AVIZ FAVORABIL

Nr. Înregistrare 211423958/18.12.2018

Urmare a solicitării dumneavoastră, privind emiterea avizului de amplasament pentru lucrarea înregistrată cu nr. 287134/29.11.2018 denumire lucrare Elaborare proiect pentru autorizarea lucrarilor de amplasare panou publicitar in sistem provizoriu si demontabil conform nr.crt.19 din anexa 4 la regulament aprobat prin HCL 133/2018., din localitatea Cluj Napoca, strada B-dul.Nicolae Titulescu, nr. 11_15, judet Cluj,, în urma analizării documentației depuse vă comunicăm **avizul favorabil**,

AMPLASAMENTE PANOURI PUBLICITARE

PLAN DE SITUATIE
pl.nr.sef proiect arh. C. BARLADEANU
proiectat arh. C. BARLADEANU
desenat arh. C. BARLADEANUscara
1:500

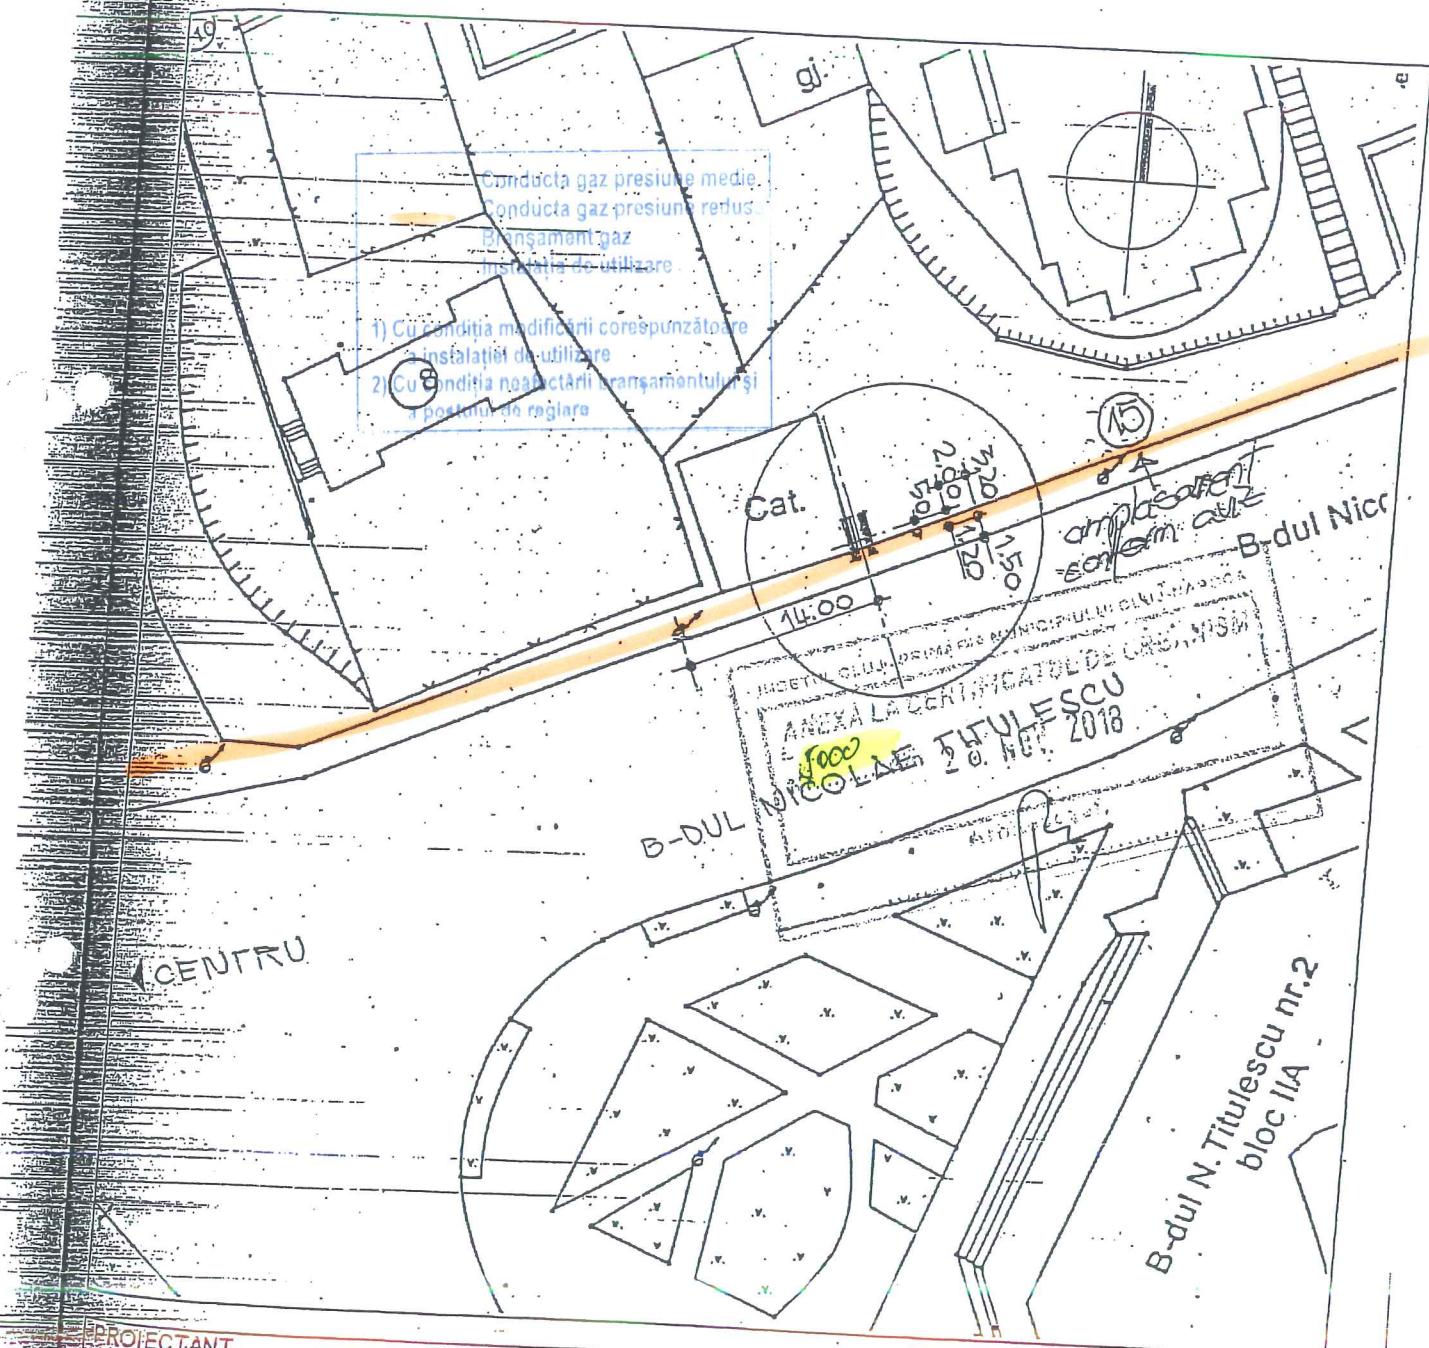
1. Se va respecta distanța de 0,6 metri intre conducta de gaze naturale existenta si fundatia stalpului proiectat .In cazul afectarii conductelor si bransamentelor de gaze naturale existente se va solicita operatorului sistemului de distributie aviz de relocare conducta,bransamente toate costurile fiind suportate de catre beneficiar.
